CHIARIMENTI E INTEGRAZIONI A SEGUITO DELLA CONFERENZA DEI SERVIZI DEL 12/12/2019

PRIMA SEDUTA

La società Colacem S.p.A. è intestataria di una Concessione Mineraria di marna da cemento denominata "Begliano" ad oggi in vigore, per una porzione di territorio in provincia di Arezzo di circa ettari 244,46 di cui Ha 9,62 in Comune di Bibbiena e Ha 234,84 in Comune di Castel Focognano, rilasciata con Decreto n. 6903 del 30 dicembre 2009 del Dirigente del Settore Miniere ed Energia della Regione Toscana per la durata di anni 10 alla società scrivente con scadenza al 5 maggio 2019; il termine temporale della Concessione di ampliamento è stato allineato alla durata della Concessione originaria (nel proseguo area denominata cantiere A), di cui al Decreto Distrettuale 19 luglio 1999 e pertanto anch'essa con scadenza il 05 Maggio 2019.

Figura 2.1 – Ubicazione del pulvirometro n.2 che misura il PM2.5 in Via Turati. A tale postazione verrà aggiunto il misuratore a noleggio di PM10 per la durata di un anno

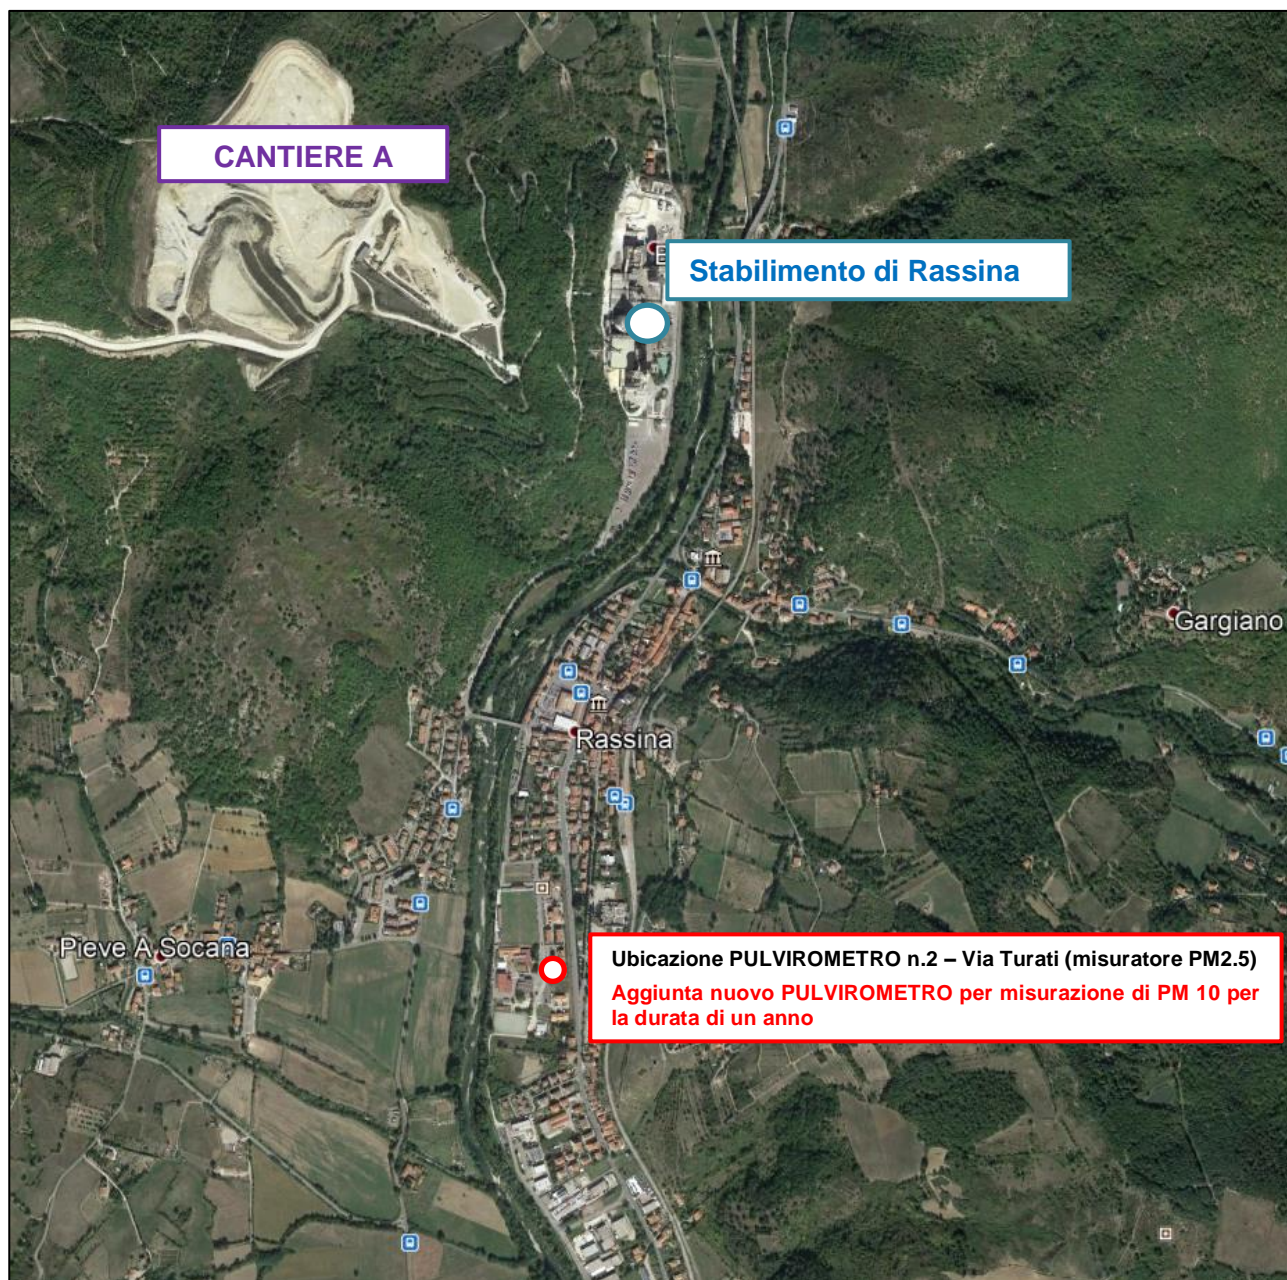
Si suggerisce inoltre di prevedere all'avvio delle attività del cantiere B il monitoraggio del particolato PM10 in alternativa al PM2.5 per un anno solare di monitoraggio (1 gen- 31 dic) nella posizione di Via Turati in quanto da vari anni non sono disponibili dati direttamente monitorati su questa frazione del Particolato. In seguito agli esiti della valutazione di un anno di dati PM10 dovrà essere nuovamente monitorato il PM2.5.”

Infine, in relazione alla richiesta di prevedere il monitoraggio del particolato PM10 in alternativa al PM 2.5 per un anno solare nella posizione di Via Turati, la società Colacem S.p.A. ricorda che attualmente il piano di monitoraggio e controllo contenuto nell'AIA dello Stabilimento di Rassina, prevede la misurazione annuale dei valori del PM2.5 nella posizione di Via Turati.

Ad ogni modo, in accoglimento della richiesta formulata, la società Colacem S.p.A. provvederà all'implementazione della strumentazione necessaria alla misura del PM10 da aggiungere a quella già presente nella stazione di Via Turati. Dato che le attività nel cantiere B, come già evidenziato nel SIA e nella documentazione progettuale (si riveda D01_Relazione Tecnica Progetto di Coltivazione), è già iniziata, si ritiene che tale misura possa essere condotta per la prossima annualità, dal 1

gennaio al 31 dicembre 2021, una volta completato quindi, l'iter necessario per il rinnovo della concessione mineraria.

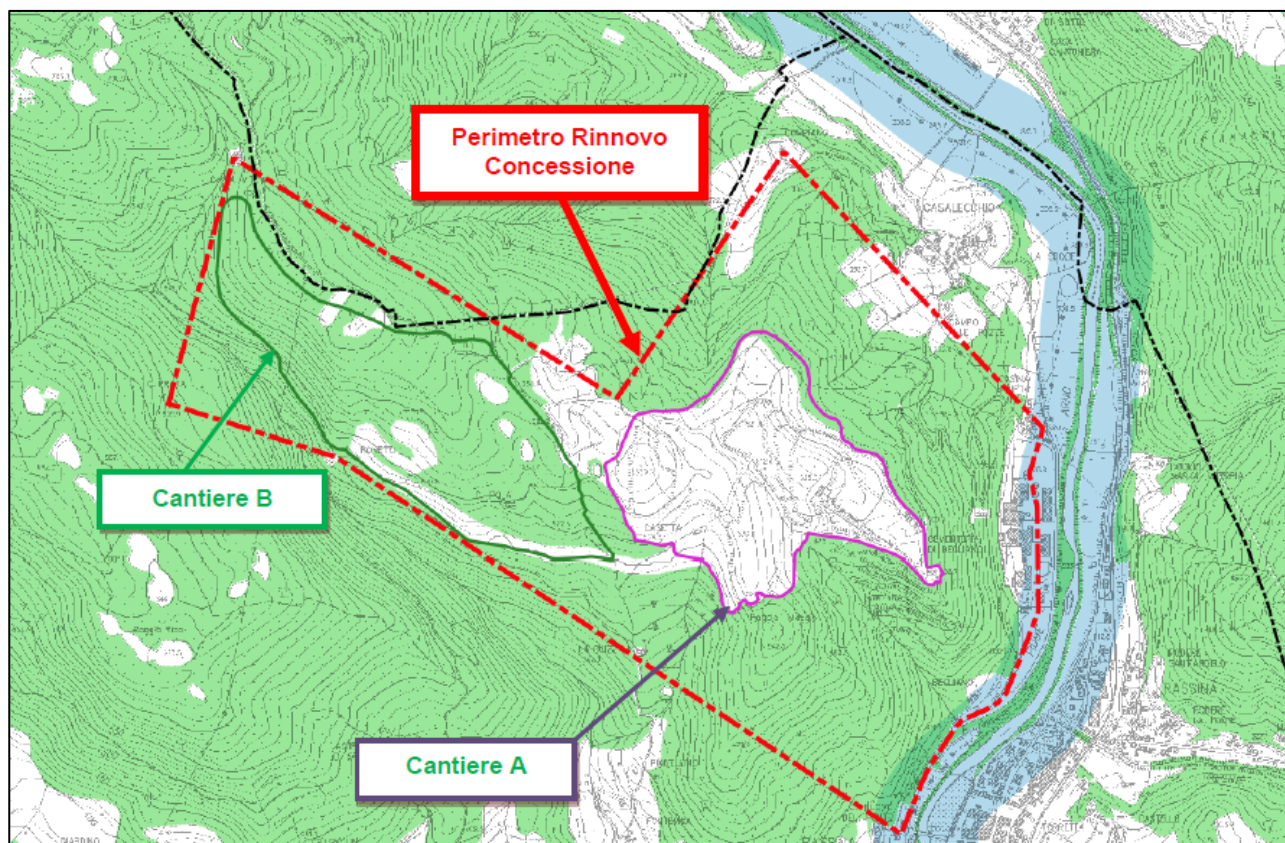
“punto h – prevedere la ricostruzione dell’area del pascolo sommitale attualmente esistente, in modo da realizzare un mosaico fra habitat vegetazionali diversi, aumentando la disponibilità di nicchie ecologiche: le aree aperte costituiscono infatti habitat (ai sensi della Direttiva 92/43/CE “Habitat”) e habitat di specie di interesse comunitario e sono gli ambienti più ricchi di biodiversità; poiché esse evolvono naturalmente verso il cespugliato e quindi verso il bosco, vanno ricostituite solo aree di tipo prativo, mettendo a dimora un numero limitato di esemplari di ginepro e di erica scoparia nelle aree marginali a contatto col bosco; anche in questo caso gli assortimenti erbacei andranno desunti dal contesto locale, con apposite analisi di campagna, utilizzando preferibilmente fiorume reperite in loco”.

In relazione a tale aspetto, si precisa che la proposta di mitigazione riportata contrasta con il progetto di recupero ambientale e paesaggistico relativo al cantiere B autorizzato dalla Soprintendenza Archeologica, Belle Arti e Paesaggio per le province di Siena, Grosseto e Arezzo e **oggetto di pronuncia di compatibilità paesaggistica in essere** (prot. 25167 del 20/09/2018 della Soprintendenza).

sono state oggetto di un lungo riesame da parte della Soprintendenza e sono state già condivise e aggiornate durante l’iter necessario per l’ottenimento della compatibilità paesaggistica (2018), che ha riconosciuto la necessità di ripristinare i luoghi secondo il quadro conoscitivo del PIT/PPR (DCR m. 58 del 2 Luglio 2014), che individua nell’area interessata dal cantiere B “aree boscate”

(Figura 3.1 - si riveda a tal proposito il documento C_INT_ALL07_TAV04_Vincoli del paesaggio_Aree Boscate depositato alla Regione Toscana quale documentazione integrativa il 22/10/2019) e "matrice forestale ad alta connettività" (Figura 3.2 – si riveda a tal proposito il capitolo 3.2 di C_INT_ALL07_Documento che sostituisce il Paragrafo 3 del C_02_lab_CAPITOLO 2_DESCRIZIONE DEL PROGETTO_Interazioni).

Figura 3.2, si rimarca che la proposta di progetto di recupero ambientale per il Cantiere B risulta comunque **coerente** con la cartografia di PIT/PPR che individua l'area come “matrice forestale ad alta connettività” e caratterizzata dalla presenza di aree boscate.
